RASENTRIMMER

GL220-----B

TYPE 1

R10495

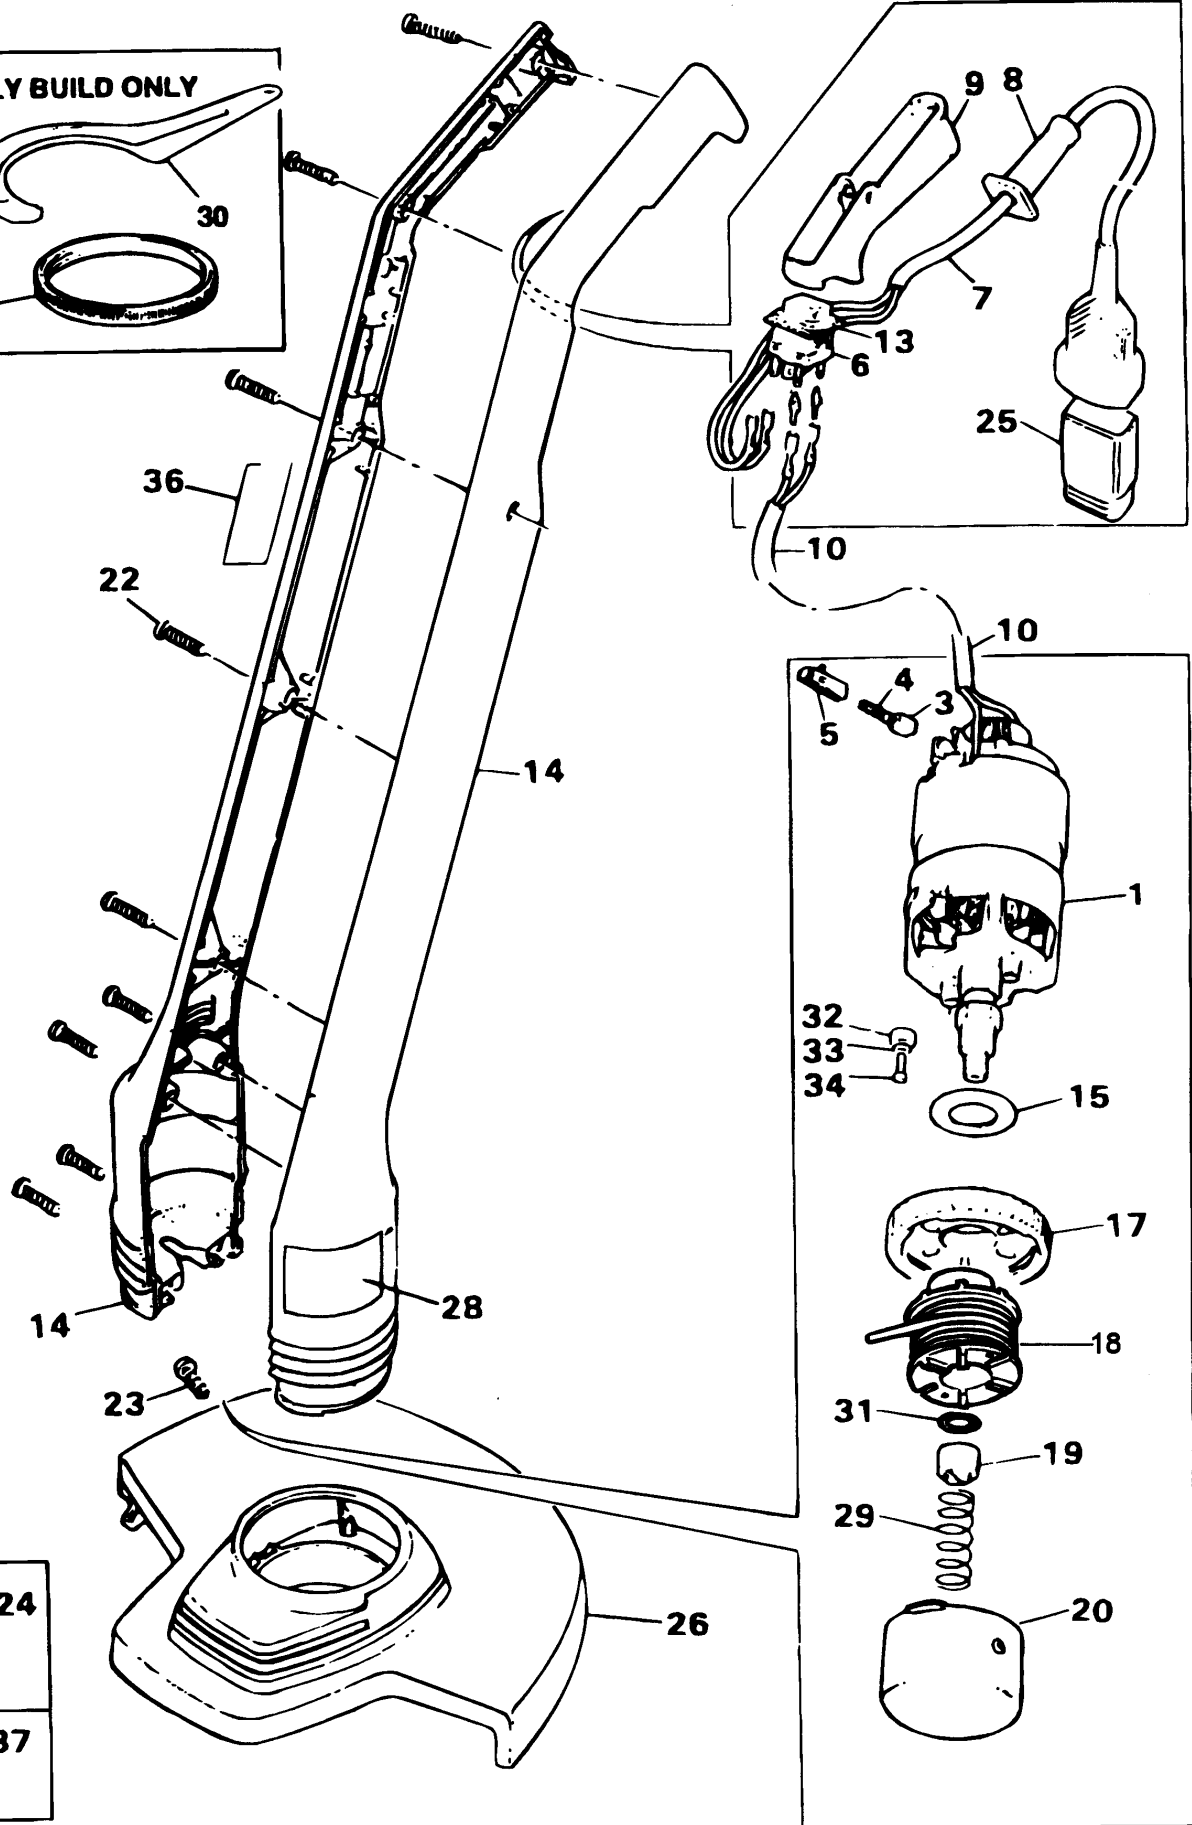
Wie oben aufgefüllt sind jetzt nur noch 255 mm Schutzbleche erhältlich.

Alle älteren Ausführungen des LC-Trimmers, D709, D809, D810, D823, D825 müssen auf den oben aufgeführten Stand umgerüstet werden.

Ältere automatisch beschickte Einheiten wurden mit einem Klemmring (Teil 21) ausgerüstet, um den Spulendeckel festzuhalten. Neuere Ausführungen wurden modifiziert, und der Klemmring wurde entfernt.

Wenn die älteren Ausführungen nicht mehr im Lager vorhanden sind, ist die Einheit unter Verwendung der Teile 17 und 20 auf die neuere Version umzurüsten und Teil 21 ist wegzuwerfen.
